一、总平面图调整

中国（连江）海峡国际农产品物流园项目建筑设计方案
 ZHONG GUO (LIAN JIANG) HAI XIA GUO JI NONG CHAN PIN WU LIU YUAN XIANG MU
 JIAN ZHU SHE JI FANG AN

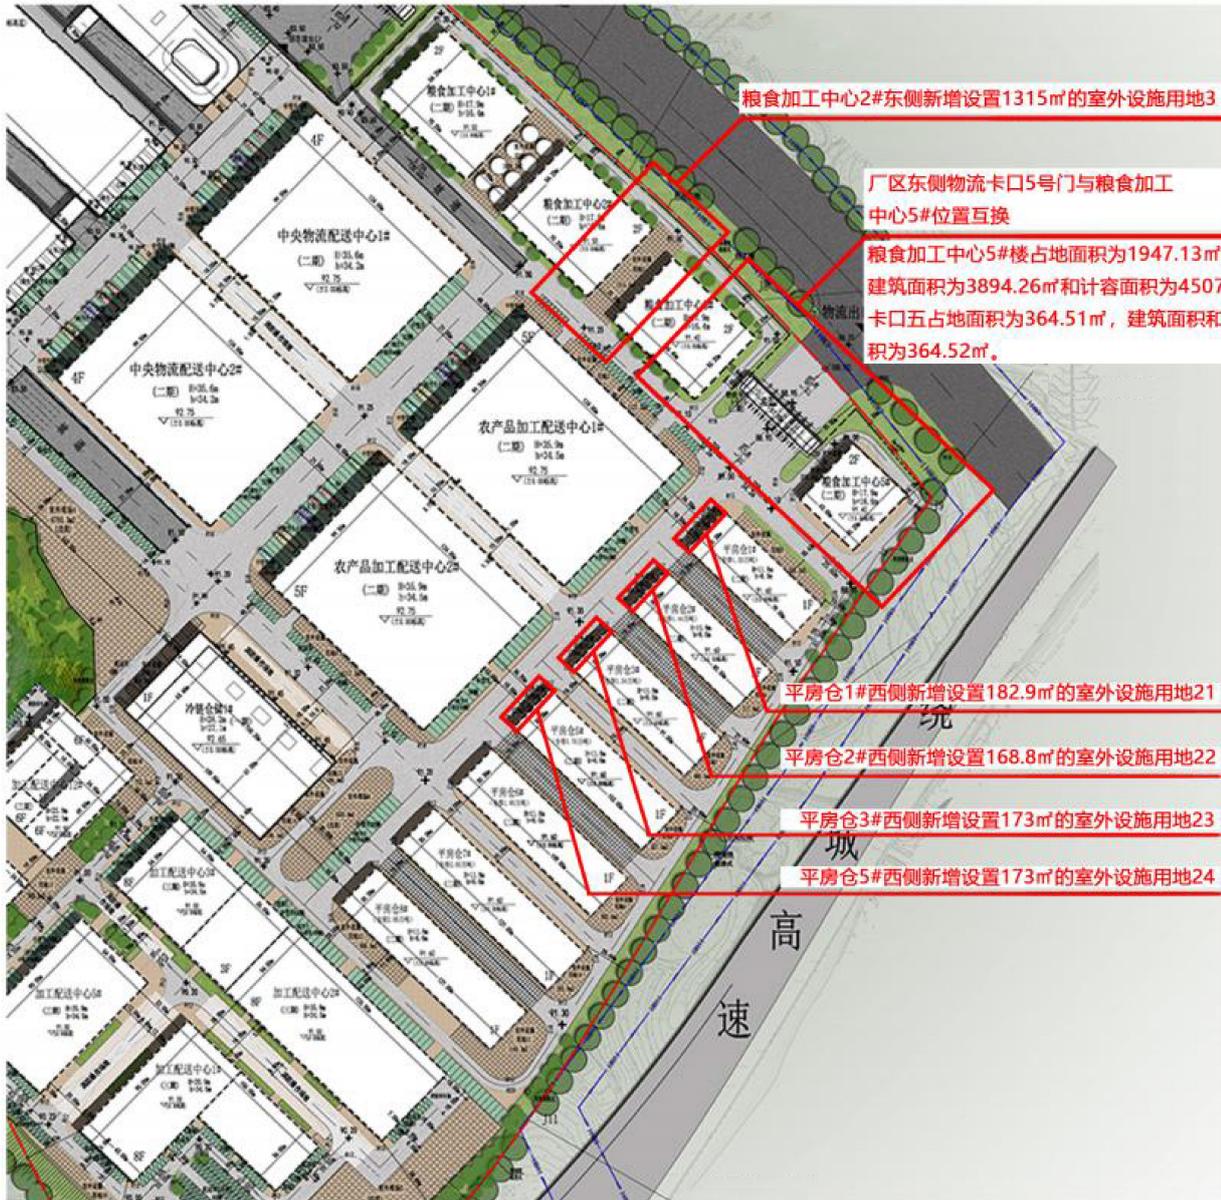
粮食加工中心2#东侧原道路、绿化取消

粮食加工中心3#东侧原1741.5m²的室外设施用地3取消

厂区东侧物流卡口5号门与粮食加工中心5#位置互换

粮食加工中心5#楼占地面积为2327.8m²，建筑面积和计容面积为4655.6m²。卡口五占地面积为364.26m²，建筑面积和计容面积为216.19m²。

新总平面图

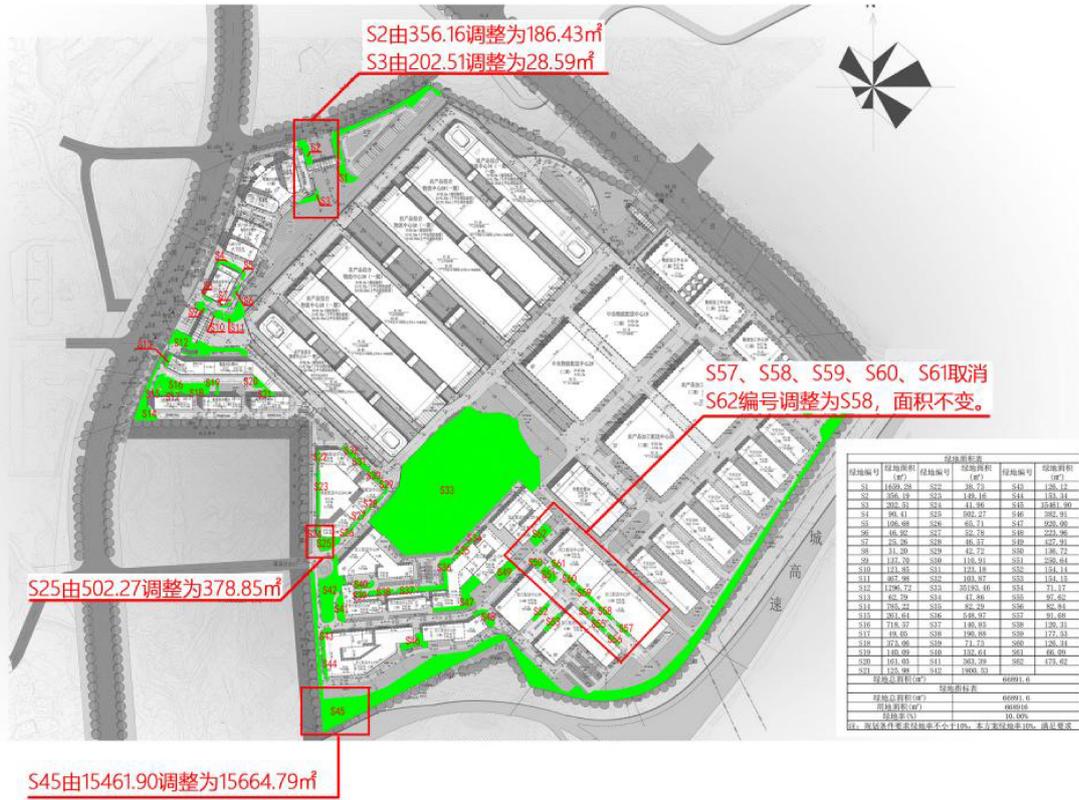
平房仓1#西侧原硬地取消

平房仓2#西侧原硬地取消

平房仓3#西侧原硬地取消

平房仓5#西侧原硬地取消

一层平面图 1: 100

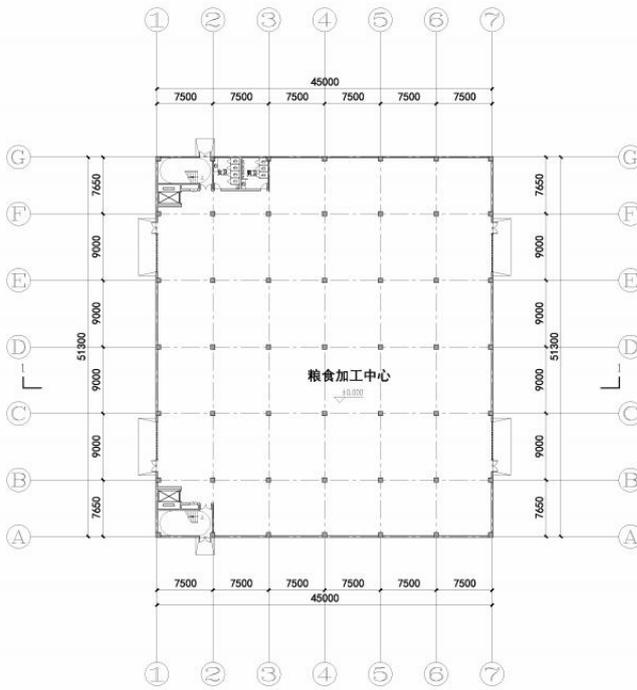
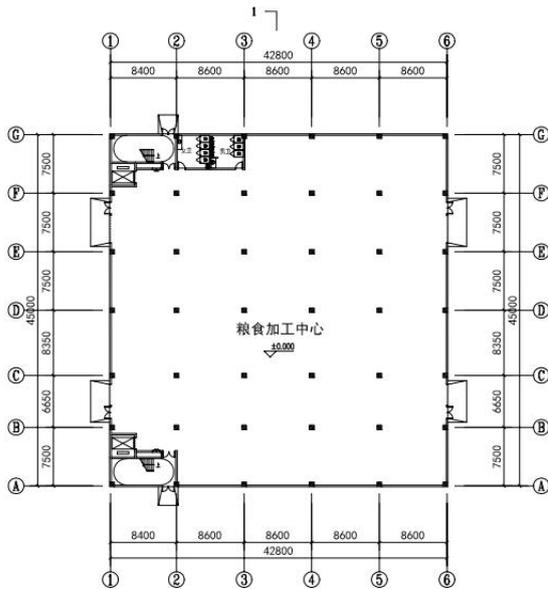
调整前：长45.0米，宽51.3米

调整后：长42.8米，宽45.0米

二层平面图 1: 100

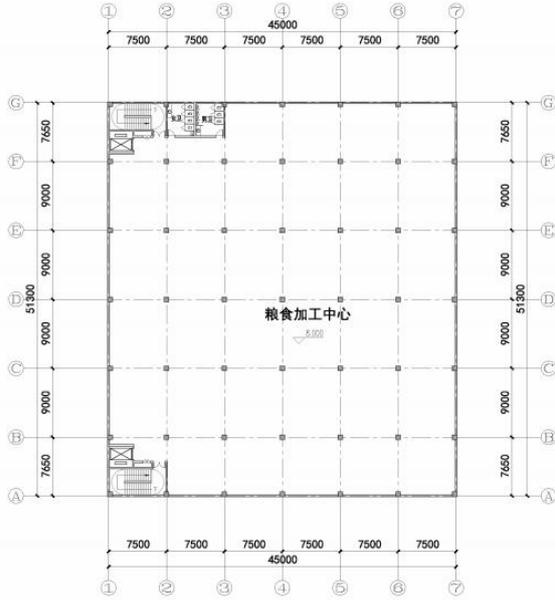
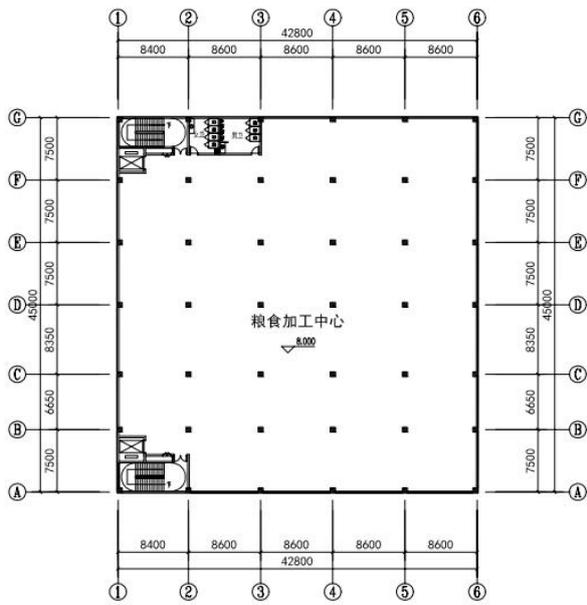
调整前：长45.0米，宽51.3米

调整后：长42.8米，宽45.0米

屋顶层平面图 1: 100

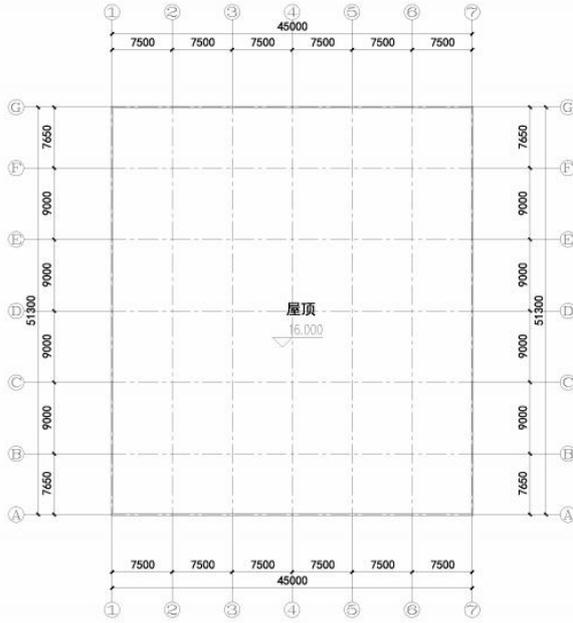
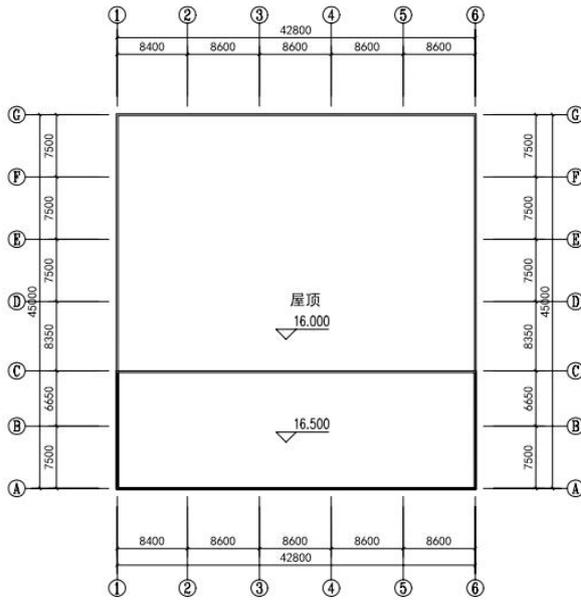
调整前：长45.0米，宽51.3米

调整后：长42.8米，宽45.0米

五、卡口5号门平面图调整：

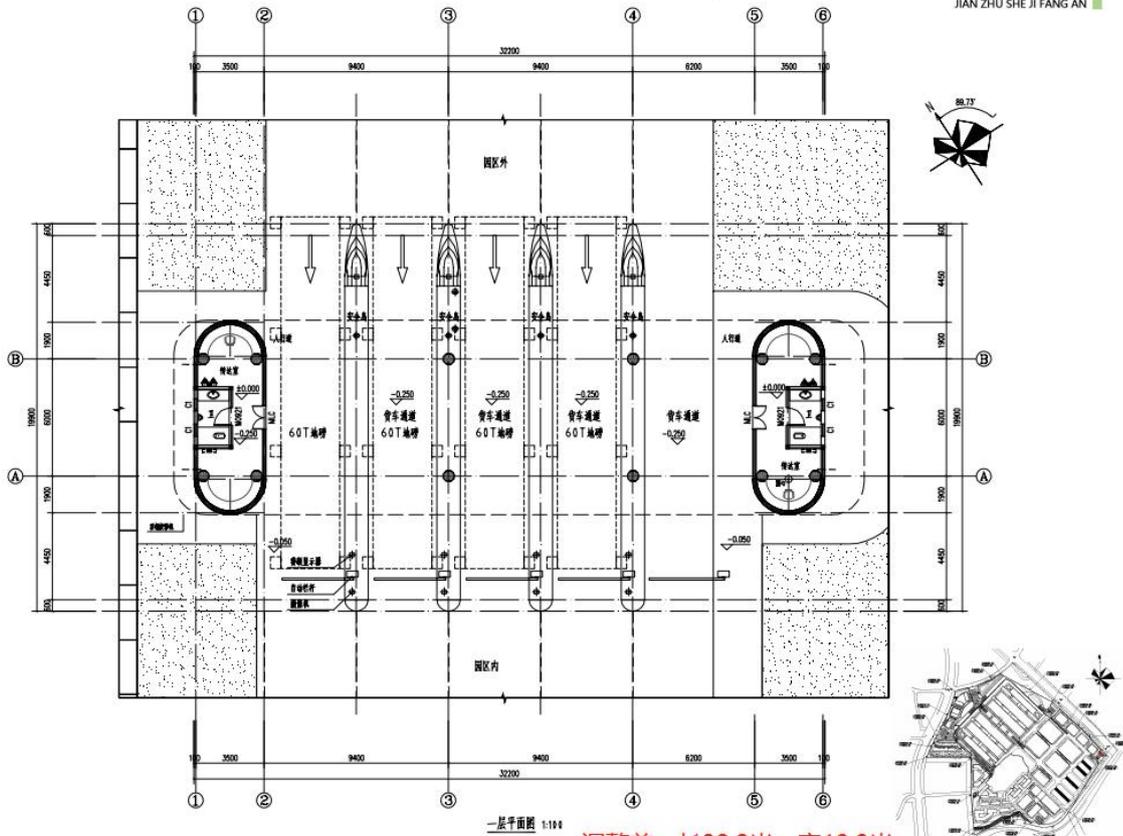
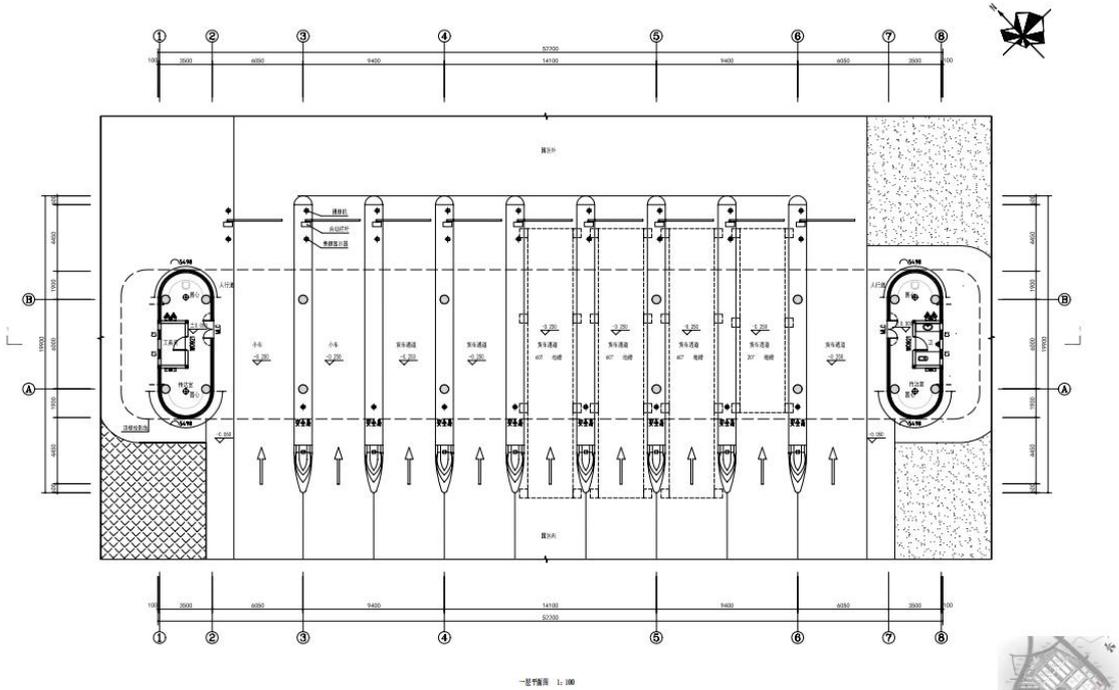
调整前：长32.2米，宽19.9米

调整后：长52.2米，宽19.9米
